**Projet de Voie Verte Trans'Cap  
Audierne – Pont-Croix  
– Coat-Pin – Pors Peron**

**Recommandations  
d'aménagements**

**20 décembre 2019**

Kernavélo – Association loi 1901  
Espace Associatif  
1 Allée Monseigneur Jean-René Calloc'h  
29000 QUIMPER  
<https://kernavelo.org>

Tableau extrait de la Fiche action n°9 - **REVÊTEMENTS DES AMÉNAGEMENTS CYCLABLES – Vélos & Territoires - 2019**

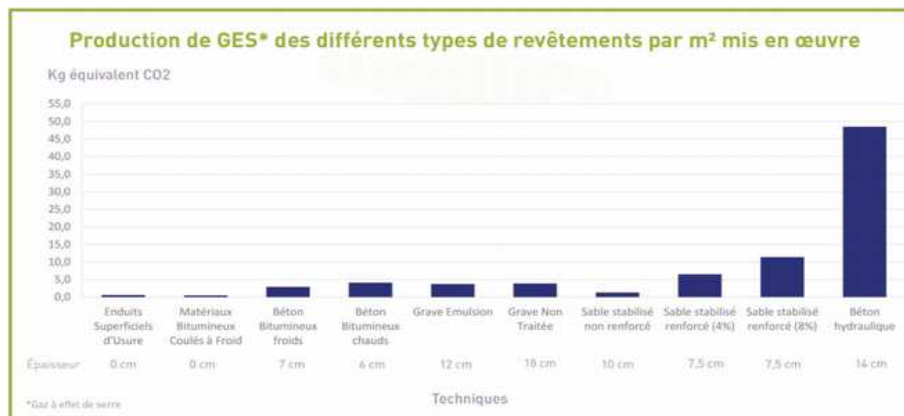
**Conclusion** : compte tenu du bilan carbone et du coût, nous recommandons fortement la pose d'un enrobé sur la voie verte longeant le Goyen. Pour tenir compte de la sensibilité ressentie lors de l'enquête concernant l'aspect (intégration environnementale), nous recommandons un enrobé coloré, beige ou brun.

Schéma d'une piste cyclable en monopente latérale

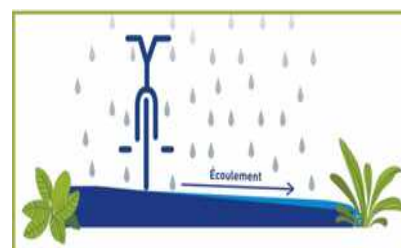
Une pente unilatérale de 2,5 % permet à l'eau de s'écouler sur un des côtés afin qu'elle ne stagne pas sur le revêtement.

Une piste « en toit » n'est pas conseillée car elle a tendance à s'aplanir progressivement, favorisant la stagnation.

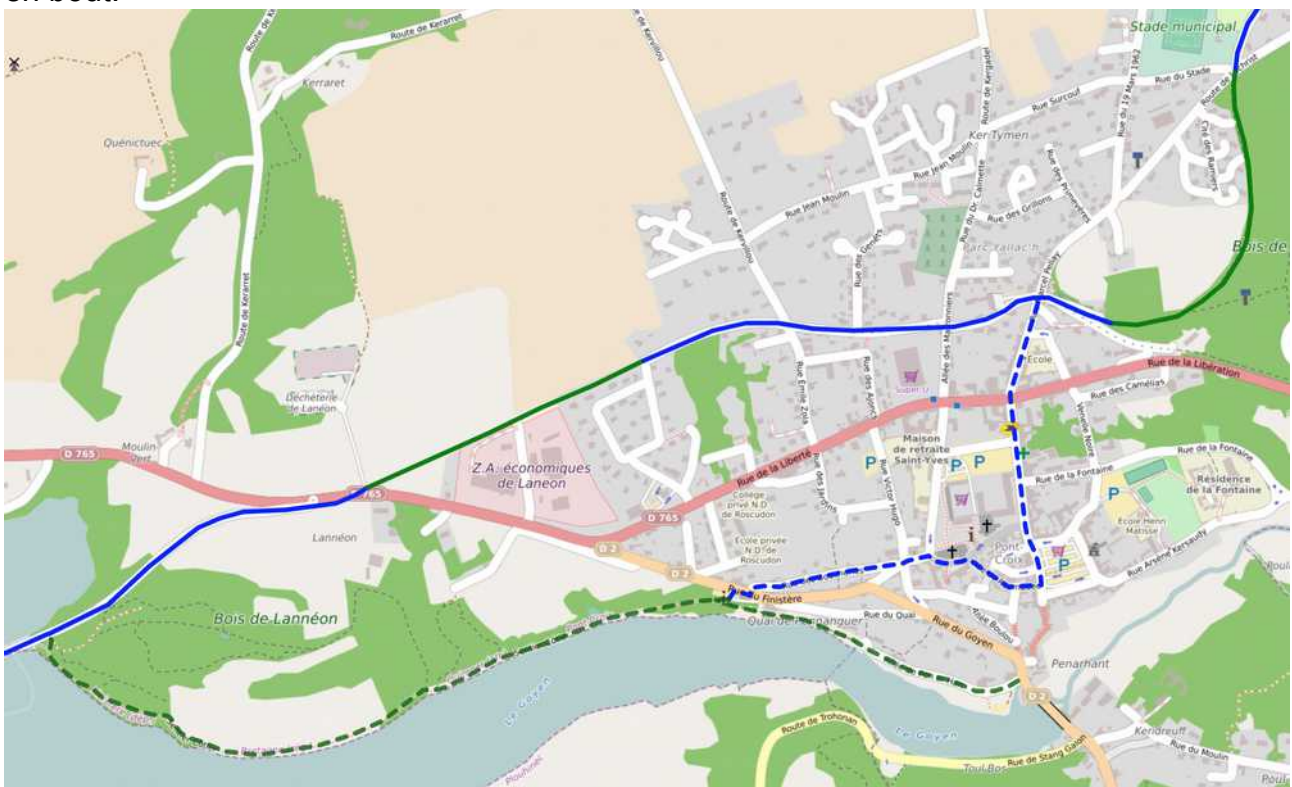
Nous n'avons pas identifié de possibilité de traversée sûre et confortable de la ville de Pont-Croix depuis le quai de Pennanguer, en raison des déclivités importantes que présentent les rues les plus apaisées, et du trafic routier trop important constaté sur la D765 et la D2.

Il est donc nécessaire d'aménager en priorité l'ancienne voie ferrée qui mène de la digue de Karmaléro à la place de la Gare, où la seule difficulté se situe au niveau de la traversée de la D765.
